### Avis de la CRMS

*Plan du projet – extr. du dossier de demande*

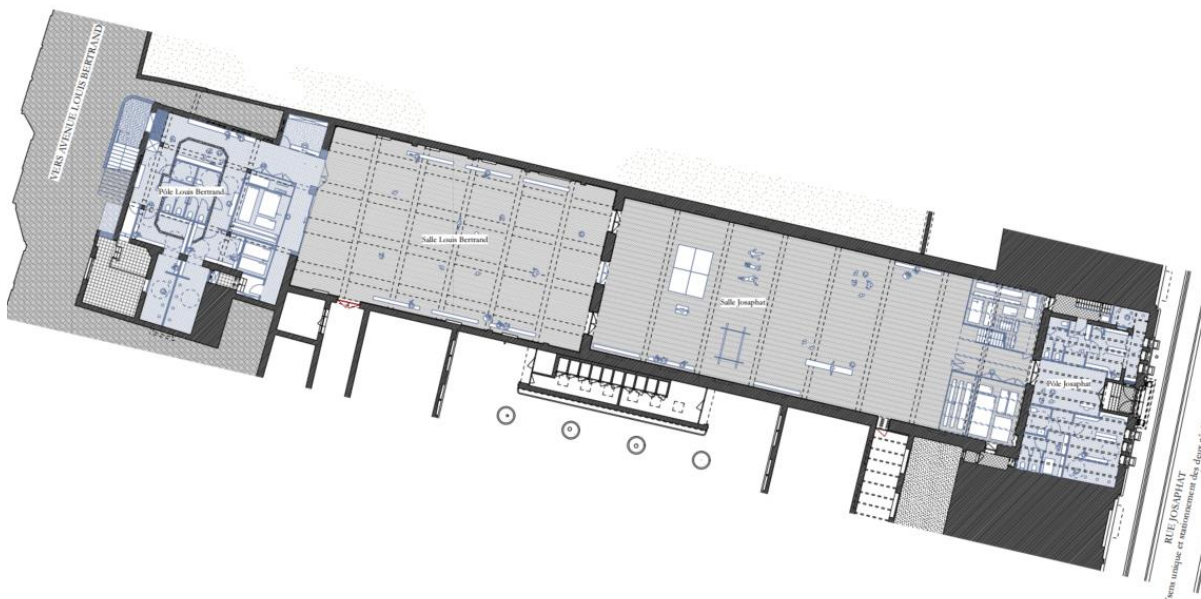
La CRMS qui se prononce ici uniquement sur les grandes lignes de l'avant-projet, souscrit à la démarche pour valoriser l'accessibilité de cette aile du complexe Josaphat et pour mieux exploiter les salles de sport existantes qui ont déjà subi d'importantes transformations par le passé. Si les deux salles de sport (ancienne piscine et ancien gymnase) ont perdu la plupart de leurs caractéristiques et décors d'origine, la CRMS constate, par ailleurs, que d'autres espaces concernés par le projet ont été mieux préservés et

*La salle d'armes – photos extr. du dossier de demande*

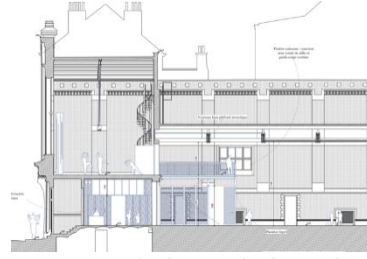
- La CRMS demande de conserver l'escalier d'origine qui relie les vestiaires à l'ancienne salle d'armes. Il s'agit d'un élément d'origine présentant un intérêt patrimonial. La Commission comprend cependant la demande de placer un nouvel escalier plus confortable et répondant aux normes pour accéder à la salle d'armes (nouvelle salle de danse). Elle ne s'oppose donc pas au fait que l'escalier d'origine soit doublé, si c'est nécessaire pour l'usage, et qu'on accède à la salle d'armes via un nouvel escalier intégré dans la mezzanine. La suppression du petit couloir près de l'entrée pourrait en revanche être autorisée. Cet élément n'apparaît pas sur le plan d'origine et présente peu d'intérêt sur le plan patrimonial. Sa suppression permettra de retrouver une certaine symétrie dans la distribution de l'espace de part et d'autre du sas d'entrée.

- La CRMS encourage le demandeur à inclure la restauration globale de la salle d'armes dans le projet, considérant qu'il s'agit d'un espace à haute valeur patrimoniale.
